Vår dato: 12.09.2019
Vår ref.: 201307848-149
Arkiv: 517
Deres dato:
Deres ref.:

Godkjenning av ivaretagelse av vilkår i detaljplan/MTA – situasjonsplan for transformatoromt og massetak – Sørmarkfjellet vindkraftverk

Figur 1. Endring av plassering av mellomlager 2.

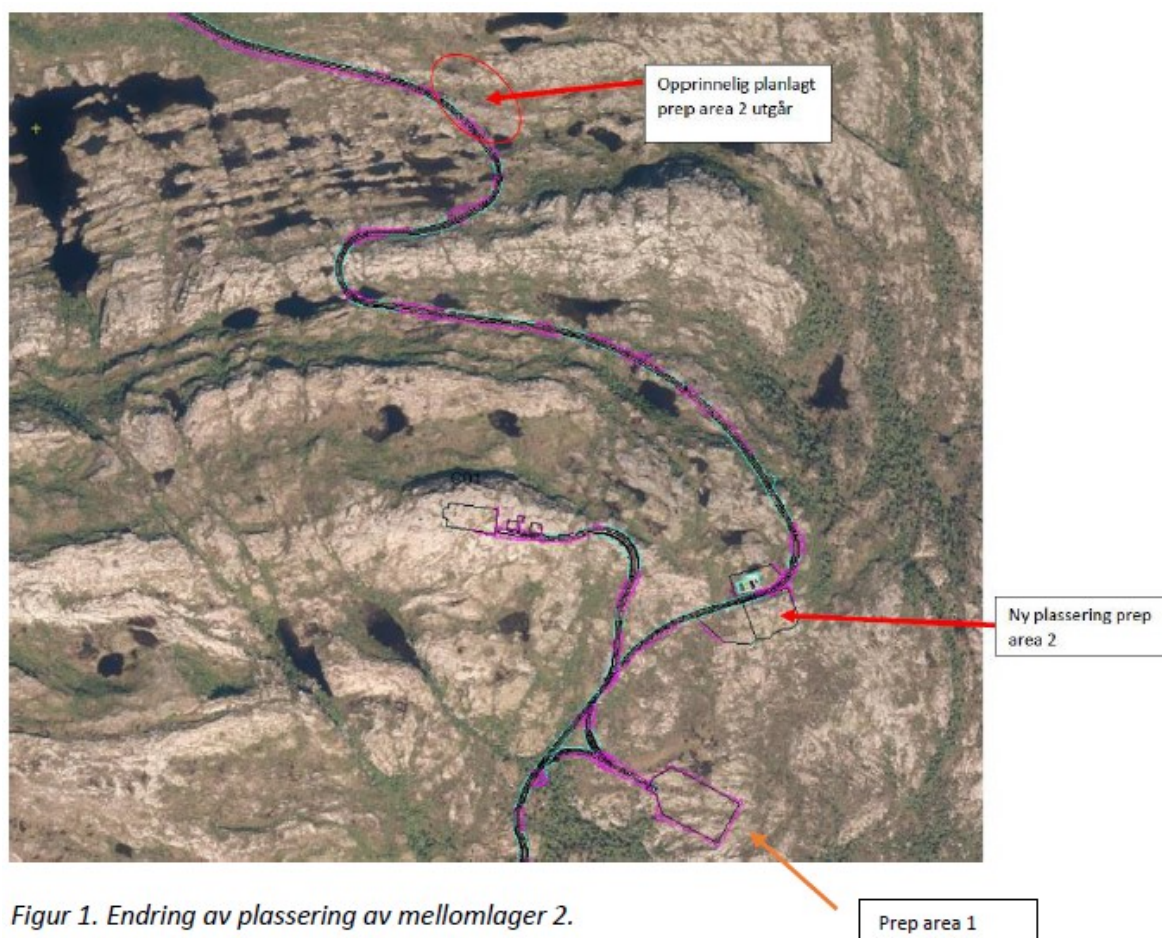
TrønderEnergi Vind (TEV) har i søknaden vist til at det i MTA er lagt opp til 2 mellomlagringsområder i nærheten av transformatorstasjonen (ref. MTA kap. 3.10); ett mellomlager (prep. area 1) ca. 250 meter før en kommer opp til transformatorstasjonen og ett mellomlager (prep. area 2) ca. 1 km langs veien nord for transformatorstasjonen. I planen, som nå søkes godkjent, legges det opp til at det nordligste mellomlagringsområdet utgår, se figur under som er hentet fra vedlagt søknad. Det planlagte massetaket i nærheten av transformatorstasjonen vil i stedet bli opparbeidet som mellomlagringsområde (prep. area 2).

Formålet med vilkårene i NVEs godkjenning av detaljplan/MTA er at den permanente arealbruken i vindkraftverket skal begrenses så mye som mulig og at inngrepene får en god landskapstilpasning og avslutning, jf. NVEs vurdering i vedtak av 05.04.2019. Det at ett mellomlagringsareal utgår, og at massetaket ved transformatorstasjonen opparbeides til mellomlagringsområde, medfører at inngrepene reduseres i forhold til opprinnelig plan. I tillegg vil det medføre at inngrepene samles i området ved transformatorstasjonen.

I MTA er arealene avsatt til mellomlager/rigg omtalt som permanente inngrep. Det er imidlertid NVEs erfaring at selv om det er behov for areal til driften og vedlikeholdet av anlegget, er dette behovet mindre enn arealbehovet i anleggsfasen. NVE mener derfor, og har satt vilkår om, at TEV må se på muligheten for ytterligere reduksjon av områdene avsatt til mellomlager og transformatoromt. Vi oppfordrer TEV til å gjøre en grundig vurdering av hvilke arealer som er nødvendig for driften og vedlikeholdet av anlegget, og hvilke tiltak som kan gjennomføres for redusere permanent arealbruk. Planen skal utarbeides av TEV og godkjennes av NVE i god tid før anleggsarbeidene avsluttes.

- *Det skal gjøres en ytterligere vurdering av muligheten for reduksjon av områdene avsatt til mellomager og transformatoromt for driftsfasen. Planen skal utarbeides av TEV og godkjennes av NVE i god tid før anleggsarbeidene avsluttes.*
